Demande d'Autorisation Environnementale du parc éolien des Grands Aiguillons 1

Commune : Thizay

Maitre d'ouvrage : SAS des Grands Aiguillons

- Avis SDIS du 25 septembre 2023
- Avis DRAC du 09 octobre 2023
- Avis UDAP du 19 octobre 2023
- Avis ARS du 23 octobre 2023
- Avis DGAC du 09 novembre 2023
- Avis DSAE du 13 novembre 2023
- Avis DSAE du 30 juillet 2024
- Avis UDAP Thizay du 18 décembre 2024

Image n°3 – Vue depuis la Tour Blanche d'Issoudun

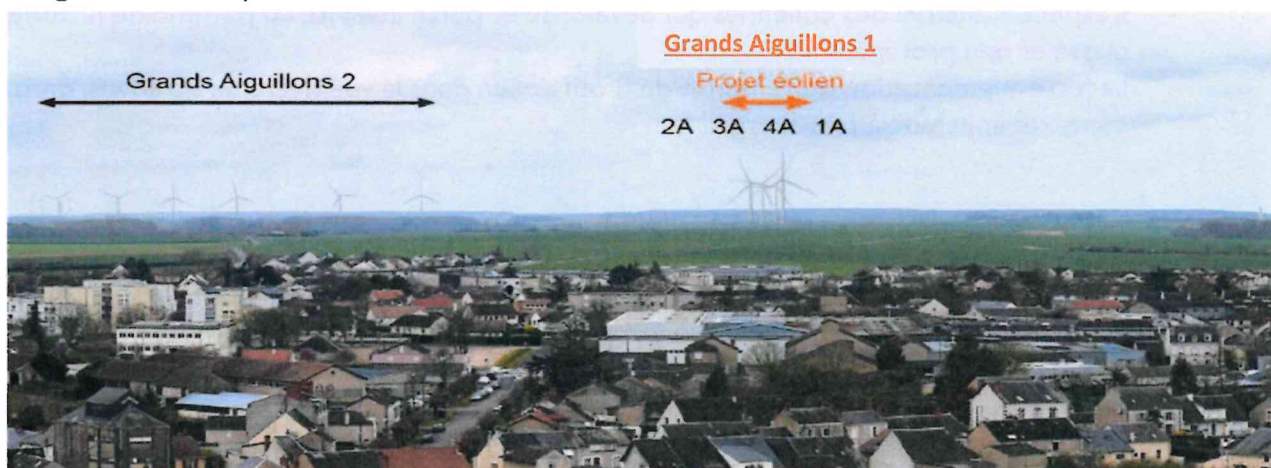
Concernant les perceptions en espaces protégés, force est de constater que les visibilitées ou co-visibilitées restent en évidence avec les monuments cités dans mon avis précédent (**Clocher de l'abbaye du bourg-dieu à Déols – MH classé en 1862, Eglise Saint-Martin à Chouday – MH classé par arrêté du 12/08/1914, Maison de maître « les Girards » - MH inscrit par arrêté le 11/09/2006, Donjon da la Tour Blanche à Issoudun – MH classé en 1840 (voir image n°3), Lanterne des morts à Vouillon – MH classé par arrêté le 05/10/1922).**
